改善箇所説明図

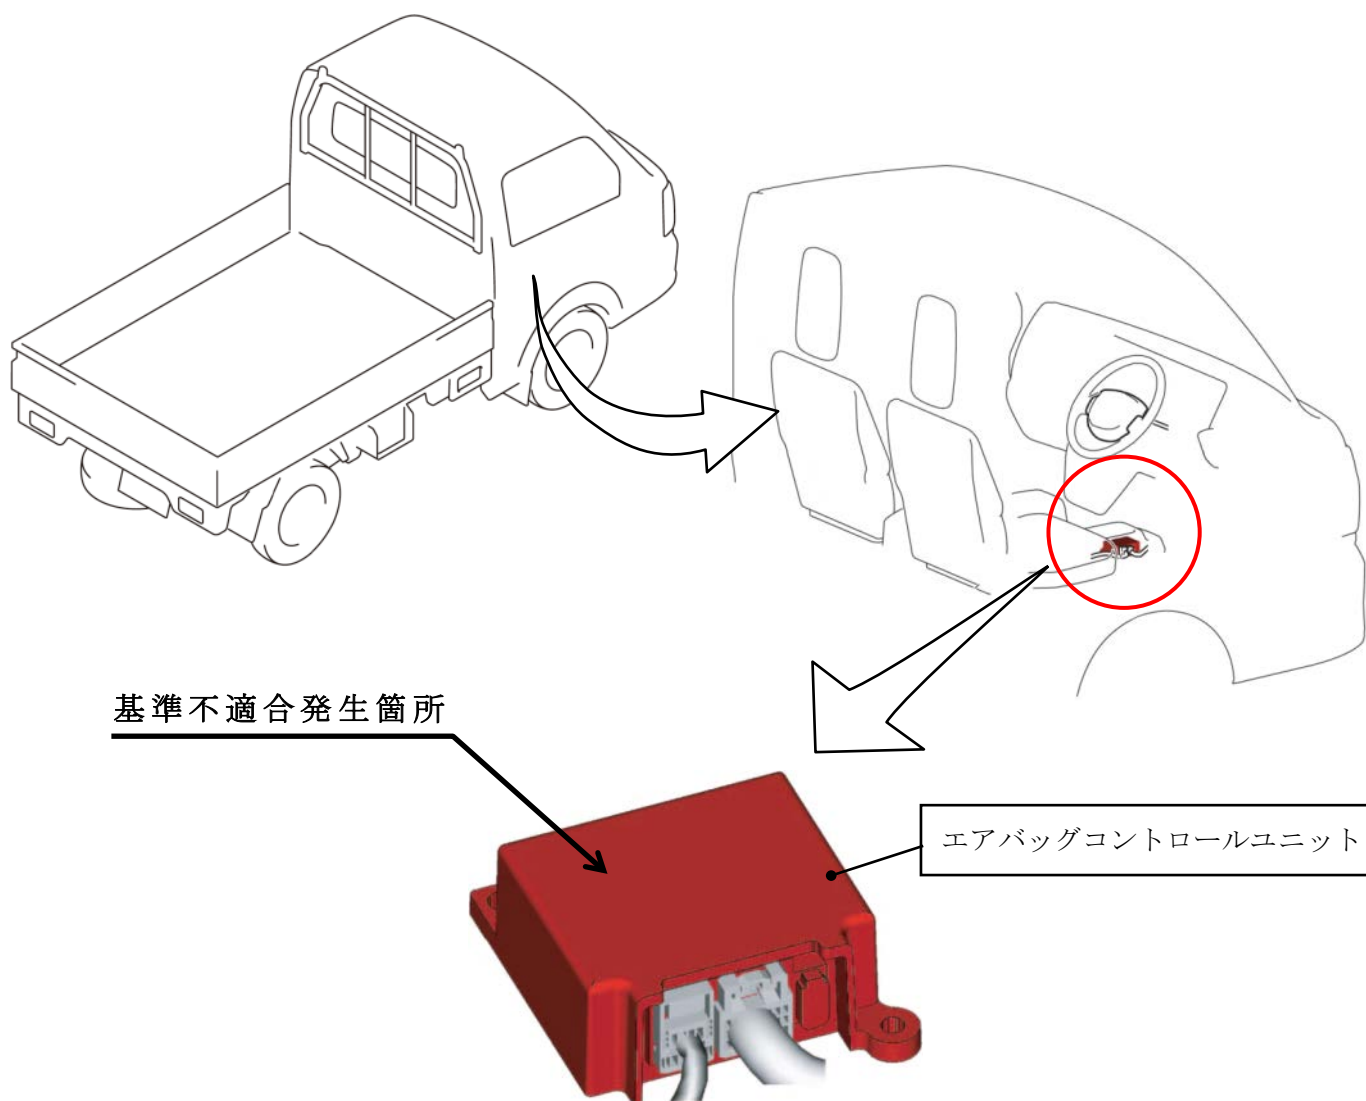
エアバッグコントロールユニットにおいて、加速度センサ I C が製造不良のため、エアバッグが作動不良となるものがある。そのため、警告灯が点灯し、衝突時にエアバッグが展開しない場合や、走行中などに誤展開するおそれがある。

全車両、エアバッグコントロールユニットの製造番号を確認し、該当する車両はエアバッグコントロールユニットを良品と交換する。

識別：ID プレートに黒色のシールを貼付する。
